和平镇物业总部大楼建设项目

水土保持方案报告表

和平镇物业总部大楼建设项目水土保持方案报告表修订表

水土保持报告专家函审意见

图1 工程土石方流向图

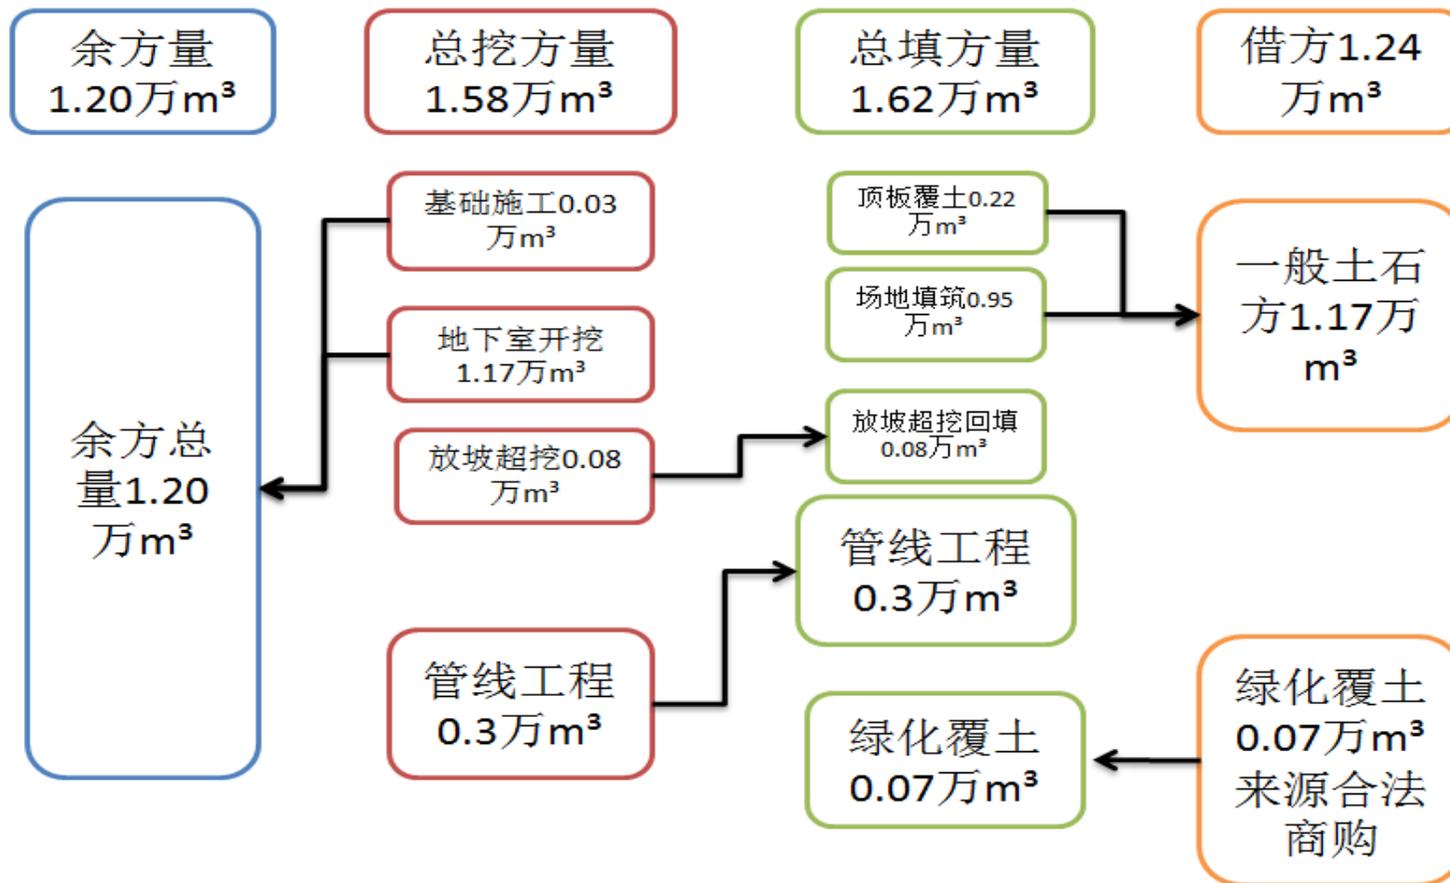
- 1、对已实施水土保持设施进行简单分析评价，按实际进展及存在不足补充布设相关水土保持设施。
- 2、对于已开工项目，土石方平衡应分已发生、未发生 2 个阶段，分别进行平衡分析或设计。明确自身利用（放坡超挖回填）土石方调运方式。
- 3、补充项目规划设计条件材料，作为林草覆盖率目标值调整的依据。
- 4、明确弃方去向，以及借方尤其是表土来源，并附相关佐证材料。
- 5、复核项目各分区预测单元预测侵蚀时间取值。
- 6、按报告表验收要求，对项目验收提出针对性要求。
- 7、完善附图附件。补充水利局整改通知书、委托书等。

项目名称	和平镇物业总部大楼建设项目		
专家姓名	施健毅		
工作单位	乐清县水利局		
职务/职称		联系电话	13717233000
评审意见			
<p>1. 在建项目, 发整改通知书。</p> <p>2. 复核土方平衡, 土方来源分析, 弃土去向的合理性。</p> <p>3. 注说明表土保护率为0的原因 (表土覆盖)</p> <p>4. 分析场区调运, 为何不利用自身开挖的土方。</p> <p>5. 复核防治措施的布设, 特别是沉砂池、出水口的布设, 以及排水的去向。</p>			
专家签名: 施健毅			
2020年10月28日

序号	审查意见	修改位置	页码	修改的主要内容
1	完成附图附件			已对附图、附件进行完善
2	复核防治措施布置、复核排水去向	(一) 主体工程概况	4	已对排水出口及措施布置进行复核
3	对土石方平衡进行合理分析, 明确自身利用方式	(三) 土石方平衡	8~11	已明确自身利用
4	明确弃方去向补充相关文件	(三) 土石方平衡	9	余方去向已补充
5	复核项目各分区预测单元预测侵袭时间取值	(五) 水土流失预测	16	已复核各单元侵袭时间
6	复核水土保持总投资	(九) 水土保持投资估算	26~31	水土保持总投资已复核
